Odpovede verejného obstarávateľa na doručené žiadosti o vysvetlenie – IV.

Verejný obstarávateľ, **Mestská časť Bratislava - Rača**, (ďalej len „verejný obstarávateľ“) vyhlásil oznámením o vyhlásení verejného obstarávania zverejneným v Ú. v. EÚ zo dňa 4.12.2020 pod zn. 2020/S 237-581997 a vo Vestníku ÚVO č. 257/2020 zo dňa 7.12.2020 pod č. **44402 – MSP** verejné obstarávanie s názvom „**Rekonštrukcia ZŠ Plickova 9**“ (ďalej len „oznámenie o vyhlásení verejného obstarávania“).

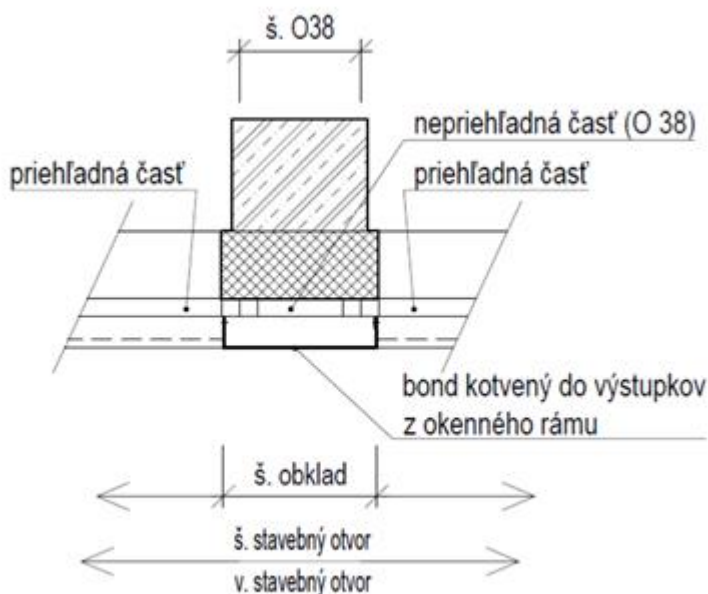
Po kontrole výplne otvorov sme zistili nasledovné nezrovnalosti v PD a VV

Popis položky výkazu výmer	vv	Výpis prvkov	Pôdorys	
	KS		KS	Rozmer
M+D Hliníkové 4 dielne okno 2xOS+2xFix r. 5400x2100mm, izol.3-sklo, číre, vr. syst.skytého kovania, ext. parapet, Rw=35dB, rozšir. profily, stlpika, int. žalúzie - podrobný popis vid' PD O06	1			5100x2100 mm
M+D Hliníkové 6 dielne okno 2xOS+4xFix r. 6600x2685mm, izol.3-sklo bezpečnostné, číre, vr. syst.skytého kovania, ext. parapet, Rw=35dB, rozšir. profily, int. žalúzie - podrobný popis vid' PD O21	2			6600x2100 mm

M+D Hliníkové 5 dielne okno 2xOS+3xFix r. 5400x2100mm, izol.3-sklo, čire, vr. syst.skytého kovania, ext. parapet, Rw=35dB, rozšir. profily, int. žalúzie - podrobný popis vid' PD O22	12		11		
M+D Hliníkové 5 dielne okno 2xOS+3xFix r. 6210x2100mm, izol.3-sklo, čire, vr. syst.skytého kovania, ext. parapet, Rw=35dB, rozšir. profily, int. žalúzie - podrobný popis vid' PD O28	1		0		Nie je v pôdoryse
M+D Hliníkové 6 dielne okno 2xOS+4xFix r. 5400x2100mm, izol.3-sklo, čire, vr. syst.skytého kovania, ext. parapet, Rw=35dB, rozšir. profily, stlpik, int. žalúzie - podrobný popis vid' PD O29	2+2		2		
M+D Hliníkové 2 dielne okno 1xOS+1xFix r. 2200x2100mm, izol.3-sklo, čire, vr. syst.skytého kovania, ext. parapet, Rw=35dB, rozšir. profily, stlpik, int. žalúzie - podrobný popis vid' PD O29			2		
M+D Hliníkový profil r. 600x2950mm, plný, nepriehľadný, vr. syst.skytého kovania, ext. parapet, Rw=35dB, rozšir. profily - podrobný popis vid' PD O32	3		2	3134x???	položka O32 nekorešponduje Pôdory, výpis prvkov, pohľady a VV - chybné označenia

M+D Hliníkový profil r. 700x2100mm, plný, nepriehľadný, vr. syst.skytého kovania, ext. parapet, Rw=35dB, rozšir. profily - podrobný popis vid' PD O37	22		22	860x2100 mm	
M+D Hliníkový profil r. 600x2100mm, plný, nepriehľadný, vr. syst.skytého kovania, ext. parapet, Rw=35dB, rozšir. profily - podrobný popis vid' PD O38	59		46	760x2100 mm	
M+D Hliníkové 5 dielne okno 5xS r. 5440x1200mm, izol.3-sklo, čire, vr. syst.skytého kovania, ext. parapet, Rw=35dB, rozšir. profily, int.žalúzie - podrobný popis vid' PD O40	1		1	5440x1450 mm	
M+D Plastové 1 dielne okno 1xS r. 1500x750mm, izol.3-sklo, čire, vr. syst.skytého kovania, ext. parapet, Rw=35dB, rozšir. profily - podrobný popis vid' PD O55	3		4		
M+D Plastové 1 dielne okno 1xS r. 1000x750mm, izol.3-sklo, čire, vr. syst.skytého kovania, ext. parapet, Rw=35dB, rozšir. profily - podrobný popis vid' PD O56	3	1000x755 mm	0		
M+D Hliníkový profil r. 600x2100mm, plný, nepriehľadný, vr. syst.skytého kovania, ext. parapet, Rw=35dB, rozšir. profily - podrobný popis vid' PD O57	1	Nieje	0	Nieje

Usmernenie pre uchádzačov

- v pôdorysoch sa prvá kóta vzťahuje ku fasáde – rozmer plných bond obkladov a presklených častí. Bond obklad prekrýva okenný profil presklených okien, ako je naznačené v schéme (schéma je tiež súčasťou výpisu okien).

Druhá kóta je pre stavebný rozmer otvoru – v prípade pásových okien celková kóta pre otvor, bez kótovania členenia okien.

Položka a číslo	Popis položky výkazu výmer	vv	Výpis prvkov	Pôdorys	
		KS	KS	Rozmer	
405	M+D Hliníkové 4 dielne okno 2xOS+2xFix r. 5400x2100mm, izol.3-sklo, číre, vr. syst.skytého kovania, ext. parapet, Rw=35dB, rozšir. profily, stlpika, int. žalúzie - podrobný popis vid' PD O06	1		5100x2100 mm	<p>Správny rozmer je 5400x2100mm. Platí rozmer z výpisu okien a VV.</p> <p>Ide o pásové okno, v pôdoryse označené vonkajšou kótou pre otvory – 5050+350</p> <p>Uchádzač uvádza nesprávnu kótu z pôdorysu.</p>

420	M+D Hliníkové 6 dielne okno 2xOS+4xFix r. 6600x2685mm, izol.3-sklo bezpečnostné, číre, vr. syst.skytého kovania, ext. parapet, Rw=35dB, rozšir. profily, int. žalúzie - podrobný popis vid' PD O21	2		6600x2100 mm	Správny rozmer je 6600x2685mm. Platí rozmer z výpisu okien a VV. V pôdoryse opravená kóta pre výšku okna
421	M+D Hliníkové 5 dielne okno 2xOS+3xFix r. 5400x2100mm, izol.3-sklo, číre, vr. syst.skytého kovania, ext. parapet, Rw=35dB, rozšir. profily, int. žalúzie - podrobný popis vid' PD O22	12		11	Správny počet je 12. Platí rozmer a počet z výpisu okien a VV. V pôdoryse 3.NP zlé označenie okna v mč. 3.03, správne označenie v pohľadoch. PD opravená
427	M+D Hliníkové 5 dielne okno 2xOS+3xFix r. 6210x2100mm, izol.3-sklo, číre, vr. syst.skytého kovania, ext. parapet, Rw=35dB, rozšir. profily, int. žalúzie - podrobný popis vid' PD O28	1		0	Nie je v pôdoryse Správny počet je 1. Platí rozmer a počet z výpisu okien a VV. Nachádza sa na 2.NP. (miest. 2.41) projektant opravil zlé označenie v pôdoryse a pohľade.

428	M+D Hliníkové 6 dielne okno 2xOS+4xFix r. 5400x2100mm, izol.3-sklo, číre, vr. syst.skytého kovania, ext. parapet, Rw=35dB, rozšir. profily, stlpik, int. žalúzie - podrobný popis vid' PD O29	2+2		2	Vo VV a výpise je správne uvedený počet 2

429	<u>M+D Hliníkové 2 dielne okno 1xOS+1xFix r. 2200x2100mm, izol.3-sklo, číre, vr. syst.skytého kovania, ext. parapet, Rw=35dB, rozšir. profily, stlpik, int. žalúzie - podrobný popis vid' PD O29</u>	<u>2</u>		<u>2</u>		<u>Vo VV a výpise je správne uvedený počet 2.</u> <u>Chyba vo VV je v popise položky, správne označenie okna O30.</u>
431	<u>M+D Hliníkový profil r. 600x2950mm, plný, nepriehľadný, vr. syst.skytého kovania, ext. parapet, Rw=35dB, rozšir. profily - podrobný popis vid' PD O32</u>	<u>3</u>		<u>2</u>	<u>3134x???</u> <u>mm</u>	<u>položka O32 nekorešponduje Pôdory, výpis prvkov, pohľady a VV - chybné označenia</u> <u>O32 označuje plné časti okien na 1.NP, mč. 1.32 a 1.34.</u> <u>Platí rozmer a počet vo VV a výpise. Do pôdorysu doplnené označenie.</u>
	<u>M+D Hliníkový profil r. 700x2100mm, plný, nepriehľadný, vr. syst.skytého kovania, ext. parapet, Rw=35dB, rozšir. profily - podrobný popis vid' PD O37</u>	<u>22</u>		<u>22</u>	<u>860x2100</u> <u>mm</u>	<u>Vid' usmernenie pre uchádzačov.</u> <u>Výkaz, výpis a PD je správne – rozmery aj počet.</u>

<u>M+D Hliníkový profil r. 600x2100mm, plný, nepriehľadný, vr. syst.skytého kovania, ext. parapet, Rw=35dB, rozšir. profily - podrobný popis vid' PD O38</u>	<u>59</u>		<u>46</u>	<u>760x2100</u> <u>mm</u>	<u>Vid' usmernenie pre uchádzačov.</u> <u>Platí rozmer a počet vo VV a výpise.</u> <u>V pôdorysoch chýbalo označenie pre 12 okien, projektant doplnil. Pohľady sú správne.</u>

<u>M+D Hliníkové 5 dielne okno 5xS r.</u> <u>5440x1200mm, izol.3-sklo, číre, vr. syst.skytého kovania, ext. parapet, Rw=35dB, rozšir. profily, int.žalúzie - podrobný popis vid' PD O40</u>	<u>1</u>		<u>1</u>	<u>5440x1450 mm</u> <u>Platí rozmer vo VV a výpise okien, opravený pôdorys.</u>
	<u>M+D Plastové 1 dielne okno 1xS r.</u> <u>1500x750mm, izol.3-sklo, číre, vr. syst.skytého kovania, ext. parapet, Rw=35dB, rozšir. profily - podrobný popis vid' PD O55</u>	<u>3</u>		<u>4</u>	<u>Správny počet je 4.</u> <u>Bolo opravené vo VV a PD v rámci predchádzajúceho kola otázok</u>
<u>441</u>	<u>M+D Plastové 1 dielne okno 1xS r.</u> <u>1000x750mm, izol.3-sklo, číre, vr. syst.skytého kovania, ext. parapet, Rw=35dB, rozšir. profily - podrobný popis vid' PD O56</u>	<u>3</u>	<u>1000x755 mm</u>	<u>0</u>	<u>Opravené vo VV a PD v rámci predchádzajúceho kola otázok – položku vymazať/ nulová hodnota</u>

442	M+D Hliníkový profil r. 600x2685mm, plný, nepriehľadný, vr. syst.skytého kovania, ext. parapet, Rw=35dB, rozšir. profily - podrobný popis viď PD O56	1	Nieje	0	Nieje	Opravené vo VV a PD v rámci predchádzajúceho kola otázok Správny rozmer je 600x2685, 1ks.
-----	--	---	-------	---	-------	--
